改善箇所説明図

改善の内容

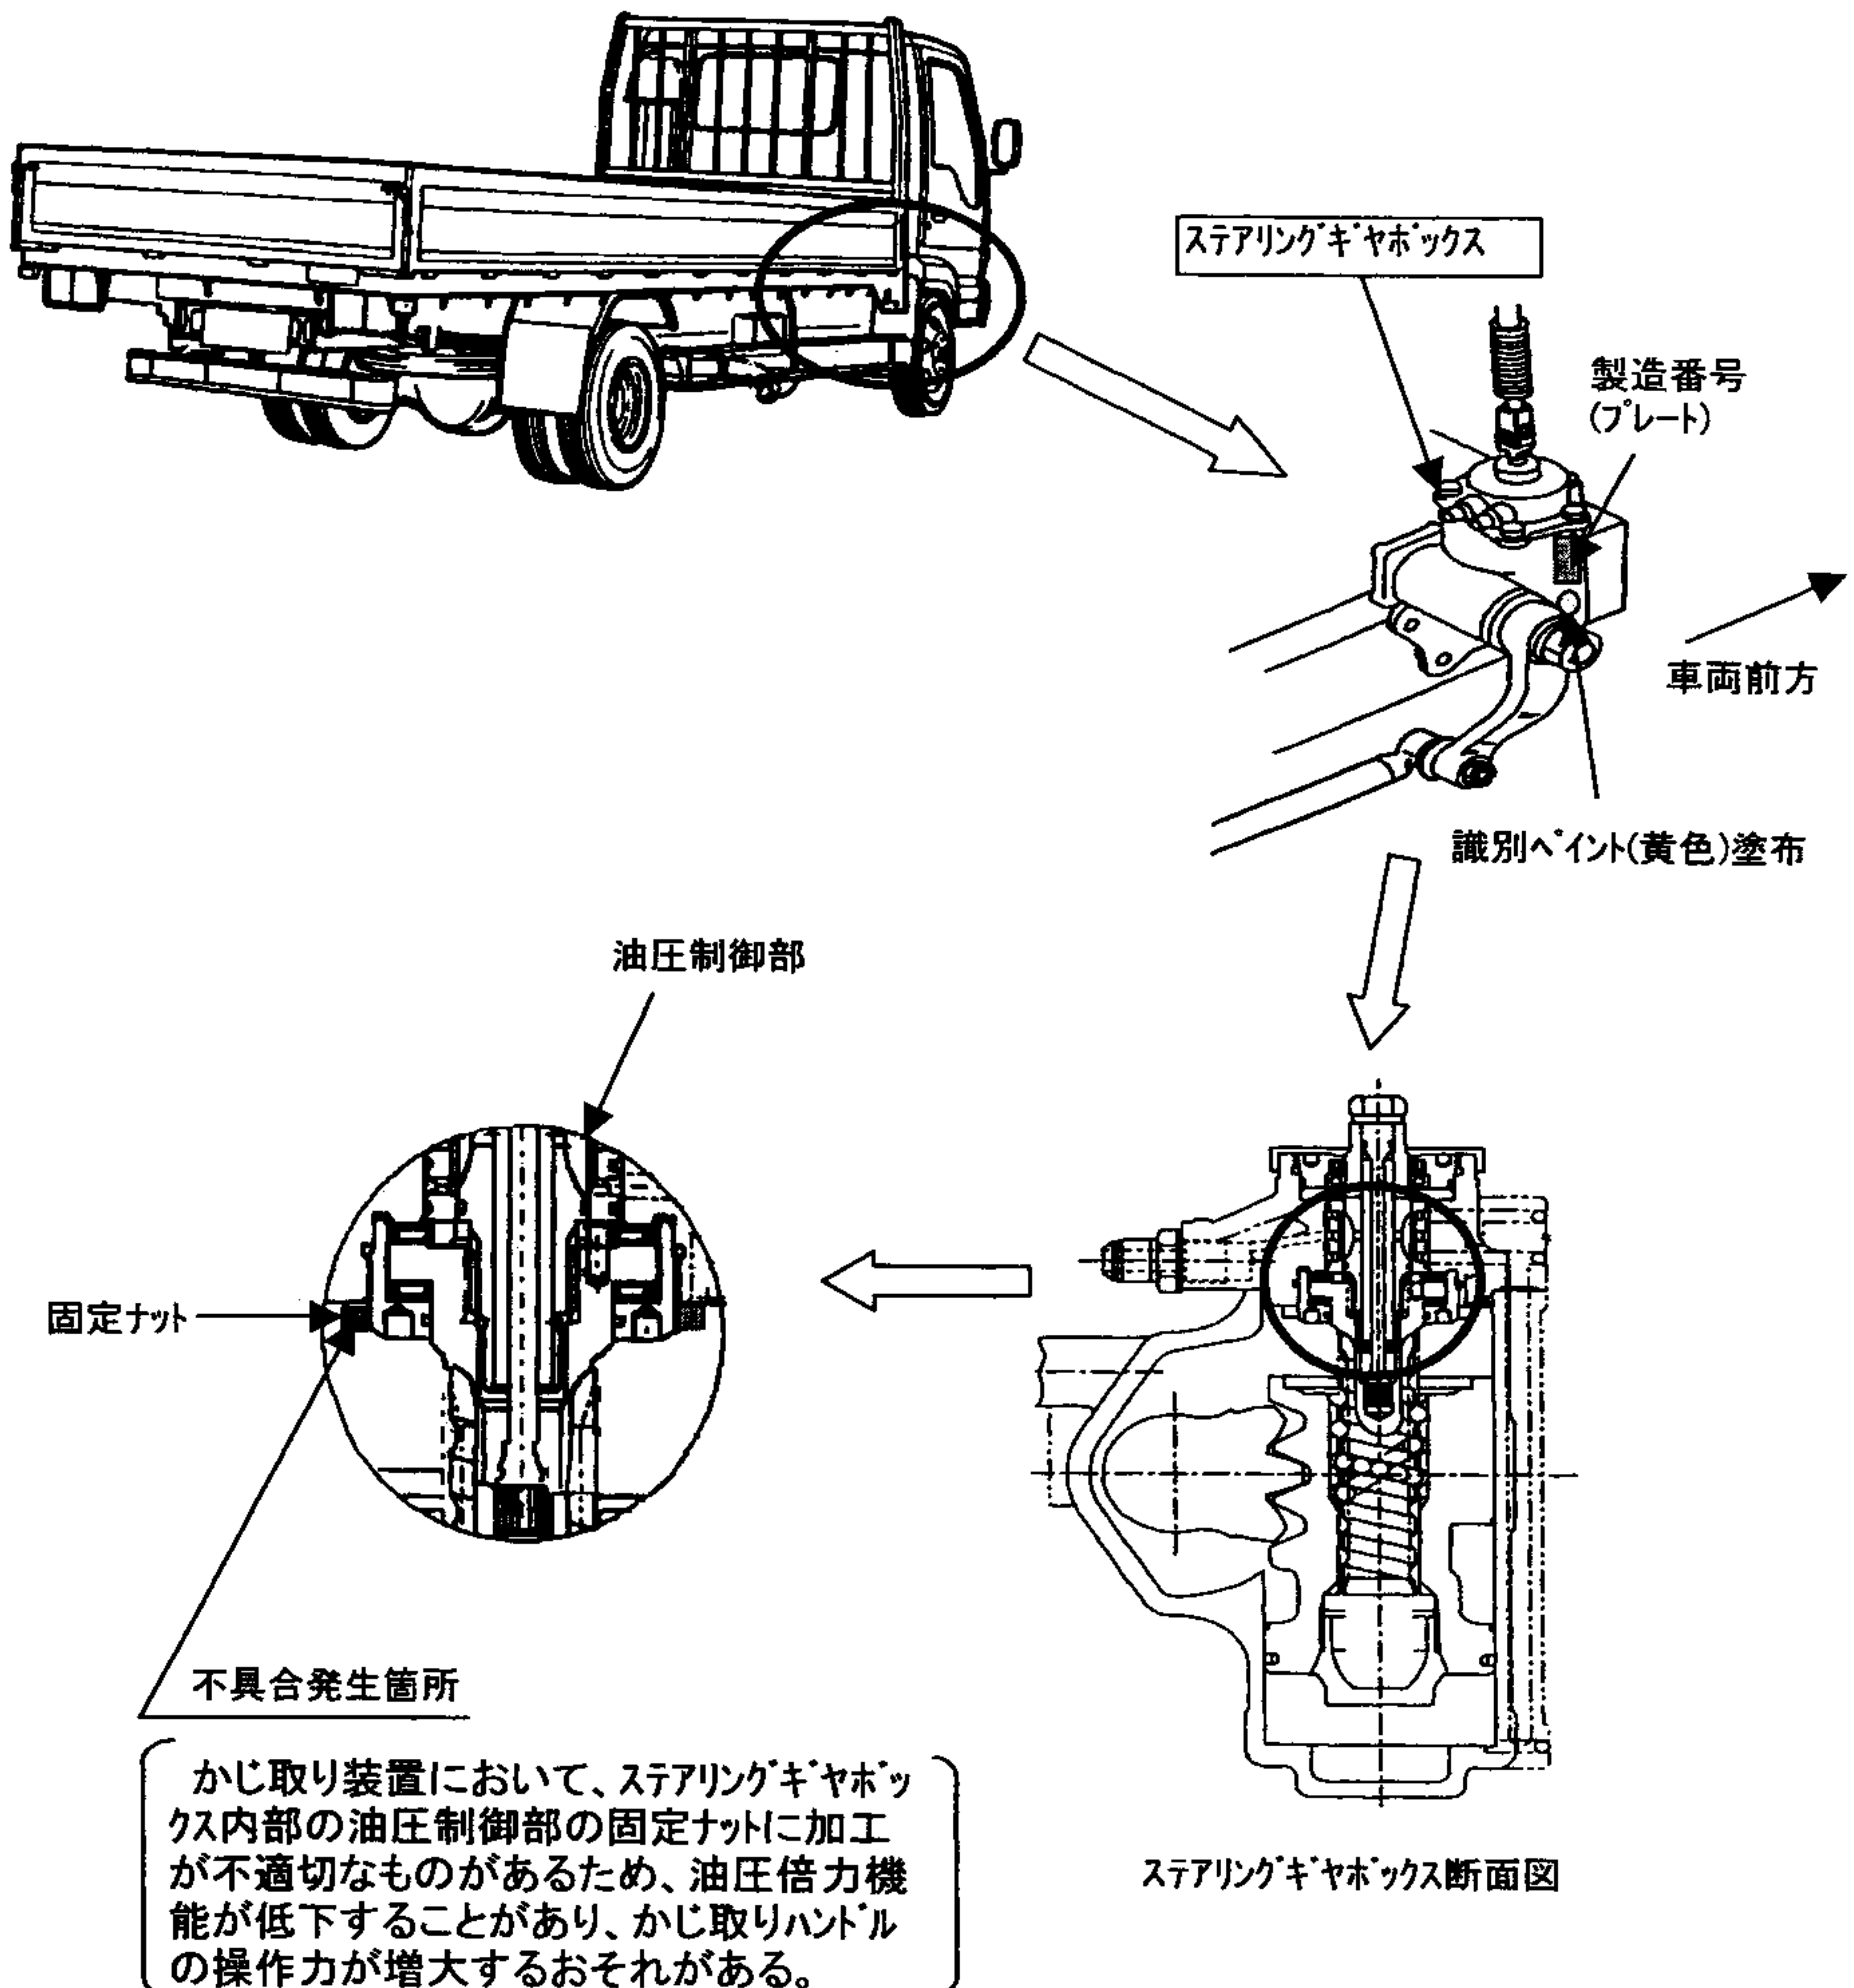
全車両、ステアリングギヤボックスの製造番号を点検し、該当するものは当該ギヤボックスを良品に交換する。

- ・注: 内は交換部品を示す。
- ・識別: ステアリングギヤボックス本体のプレート下部に黄色ペイントを塗布する。
- ・対象製造番号: 7Z01001～8202071
